Změnový list č. 2

Stavba: STAVEBNÍ ÚPRAVY A ZMĚNA UŽÍVÁNÍ ČÁSTI OBJEKTU KOMENSKÉHO 759, SOKOLOV

NADVÝŠENÍ PODLAHY V m.č. -1.18 NAD ÚROVEŇ PODLAHY V m.č. -1.08

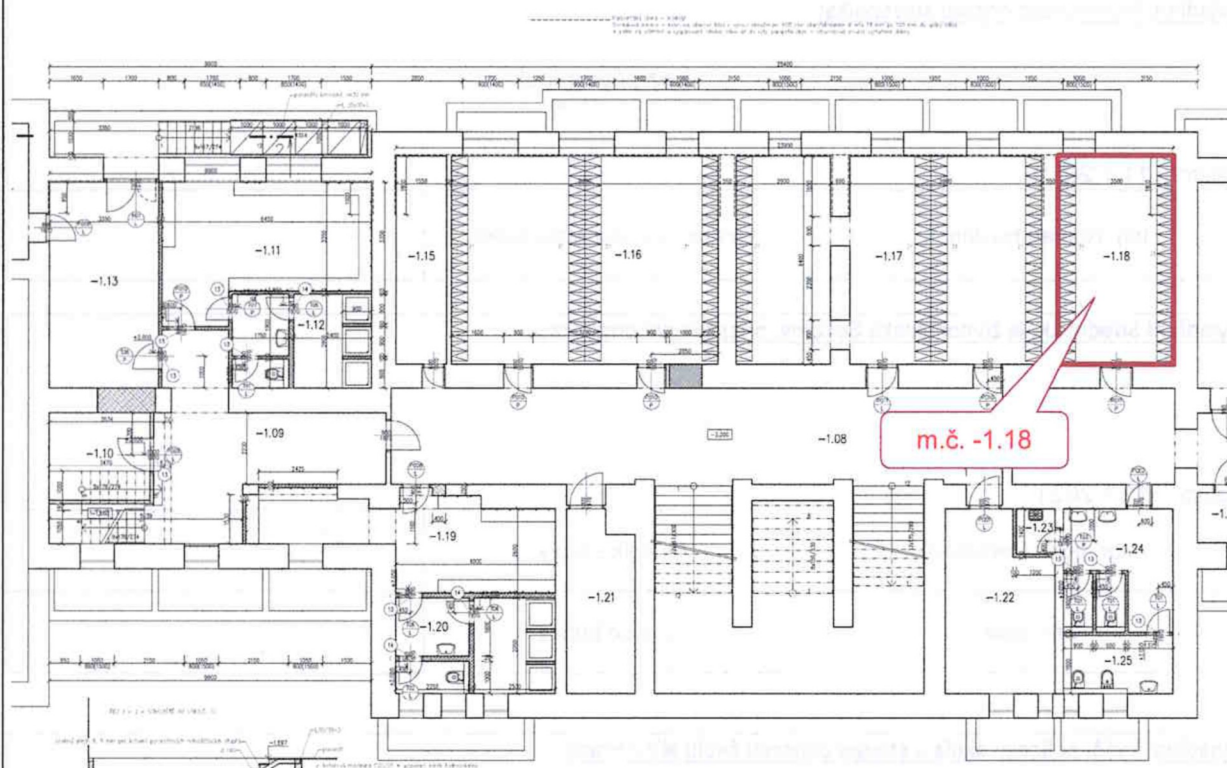
Dle provedené sondy do podlahy bylo zjištěno, že podlahové vrstvy jsou nesoudržné a vykazují celou řadu poruch včetně nekvalitního betonového podkladu.

Projektantem bylo rozhodnuto celou plochu nadvýšené podlahy v m.č. -1.08 odstranit, až na soudržnou vrstvu betonu.

Stávající podkladní vrstvy neumožňují realizaci nových povrchů.
